Krycí list ZBV

Název a evidenční číslo Stavby: III/33312 Říčany, most ev.č. 33312-3	Číslo SO/PS / / číslo Změny SO/PS:	Číslo ZBV: 1
Číslo a název stavebního objektu/provozního souboru (SO/PS): SO 101 - SILNICE III/33312	101 / 1

Změnový list

Název a evidenční číslo Stavby: III/33312 Říčany, most ev.č. 33312-3 Název stavebního objektu/provozního souboru (SO/PS): SO 101 - SILNICE III/33312	Číslo SO/PS / / číslo Změny SO/PS: 101 / 1	Číslo ZBV: 1.3
---	---	------------------------------

KM 0,180 00

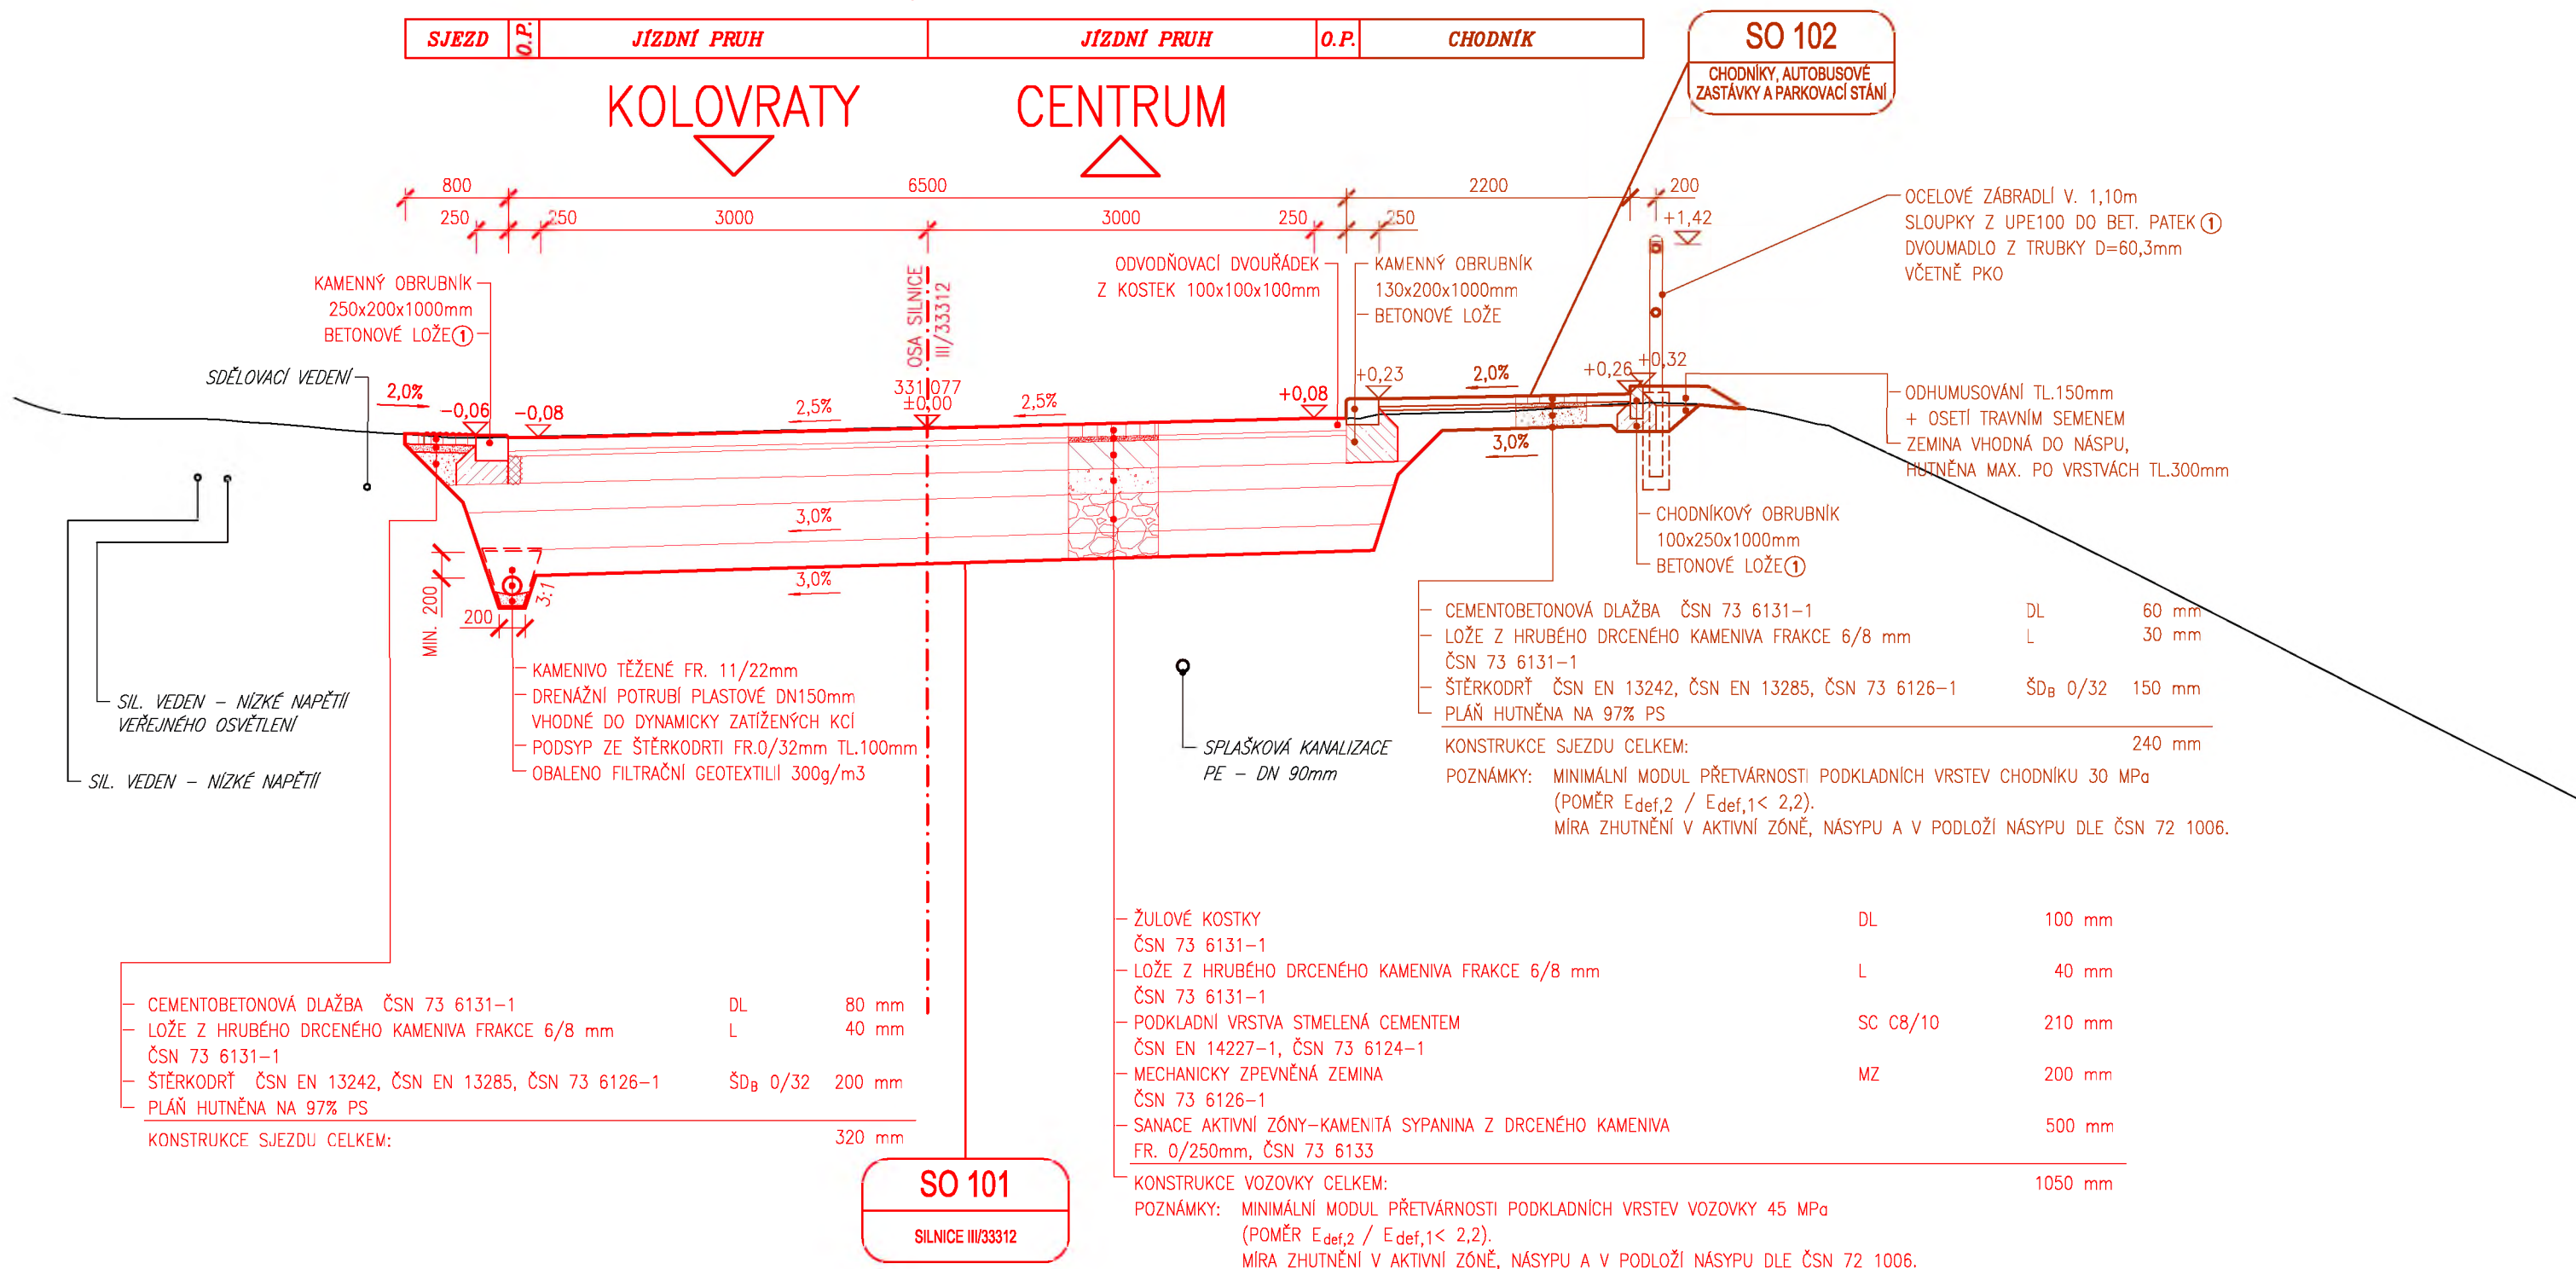
S ohledem na skutečnost, že se jedná o položku, která dle své specifikace zahrnuje jak rozebrání stávající dlažby, tak také její zpětnou pokládku ze stávajícího dlažebního materiálu (vč. nezbytné manipulace s tímto materiálem i dodávku a rozprostření podkladního lože), bylo současně v rámci této změny nutné v odpovídajícím množství odečíst položky pro odstranění žulové dlažby a provedení podkladních vrstev, co se týkalo ponížení položky poř. č. 23, a to v objemu 50,4 m³ (vypočteném dle změněné délky a šířky dotčeného úseku komunikace – plocha 504 m² a výšky dlažby – 100 mm). V tomto případě se nejedná o kompletní odpočet položky, neboť původně byla dlažba položena v celém staničení stavby a byla tudíž rozebrána a odstraněna (vč. podkladních vrstev) v celém dotčeném úseku silnice. Dle PDPS měl být následně úsek silnice za mostem směrem na Kolovraty místo dlažby vyasfaltován a obnovení dlažby se týkalo jen výše specifikovaného úseku v místě mostu až po konec úseku (směr na Říčany) ve staničení 0,115 165 - 0,199 250. Jak je uvedeno výše, vzhledem k tomu, že nová položka v sobě zahrnuje kompletní provedení předdláždění, tedy i pokládku podkladních vrstev dochází v rámci změny ke kompletnímu odpočtu položky poř. č. 80, která byla v PDPS uvažována pro provedení podkladních vrstev v úseku, kde mělo dojít k obnově dlažby, tedy v místech mostu až po konec úseku. Tyto skutečnosti jsou zřejmé ze situace stavby a vzorových příčných řezů PDPS (doklady č. 17 a 18).

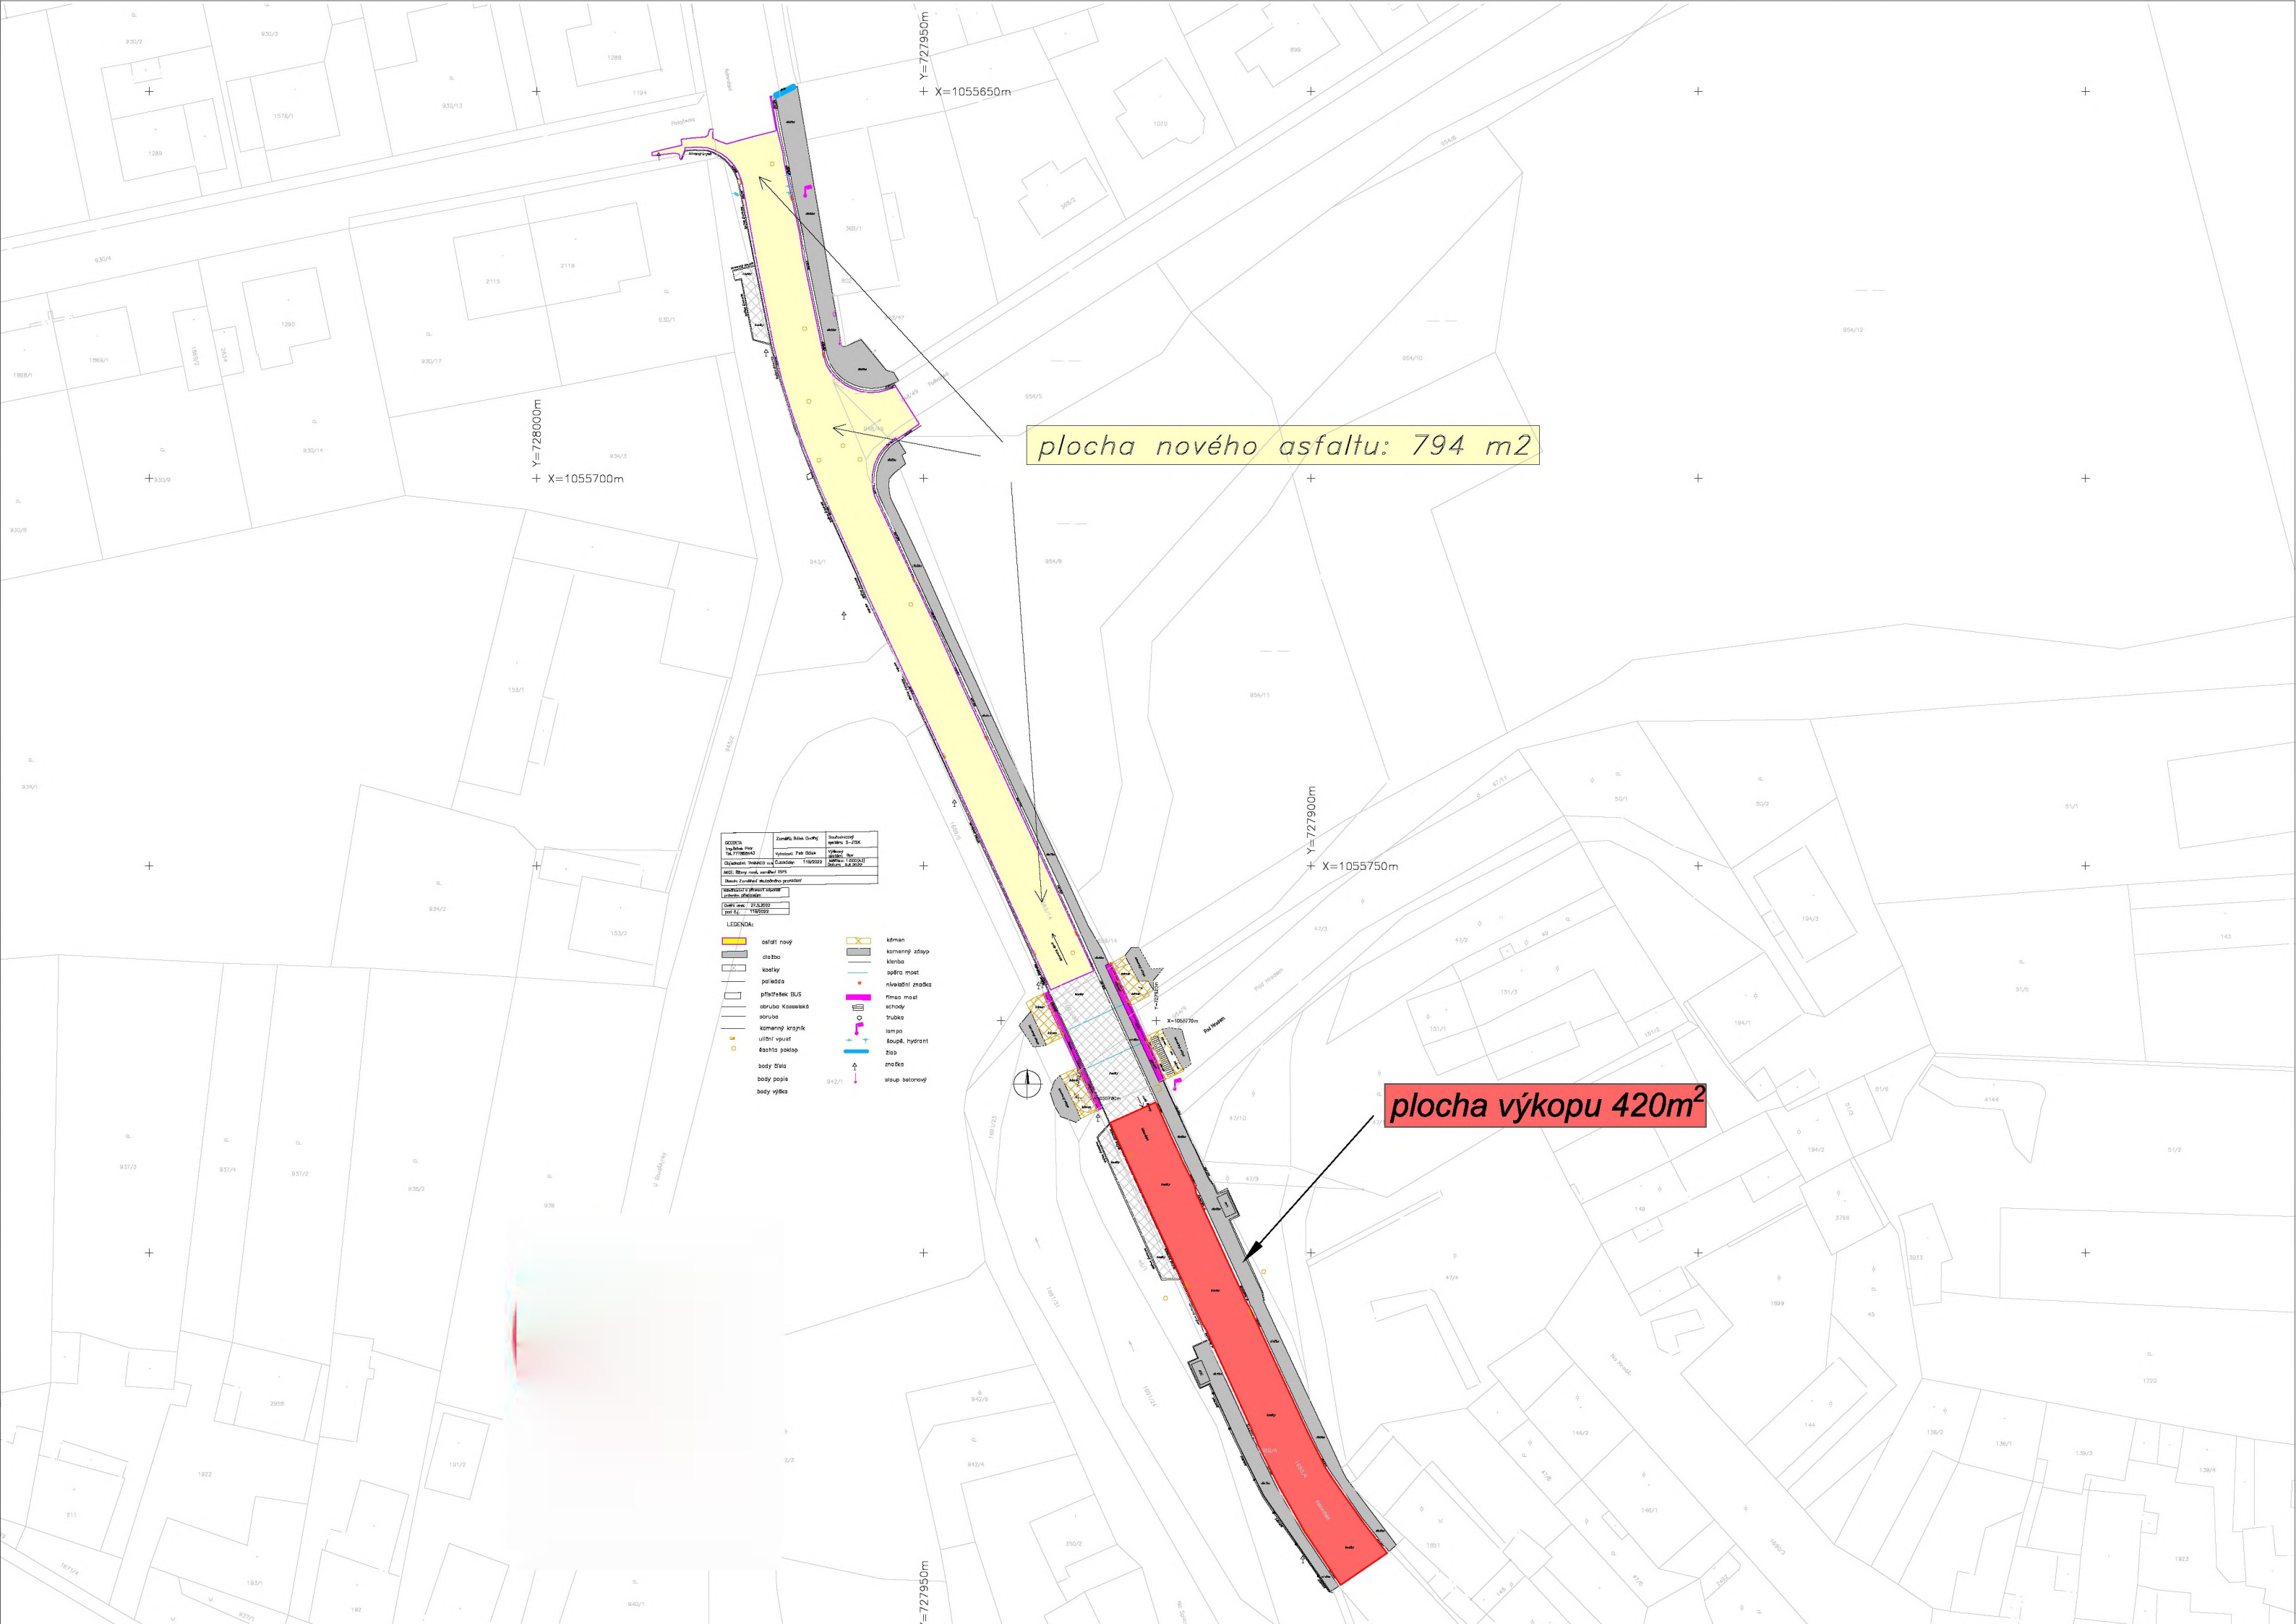
3) S ohledem na tyto skutečnosti došlo k úpravě množství položek souvisejících s pokládkou asfaltových vrstev. Změna množství dotčených položek vychází z doměření skutečně provedených prací na stavbě v průběhu její realizace. Plocha nově provedených asfaltů byla zaměřena a vypočtena geodetem a dokládá ji potvrzený výkres, který je součástí příloh tohoto ZBV (doklad č. 15).

plocha nového asfaltu: 794 m²
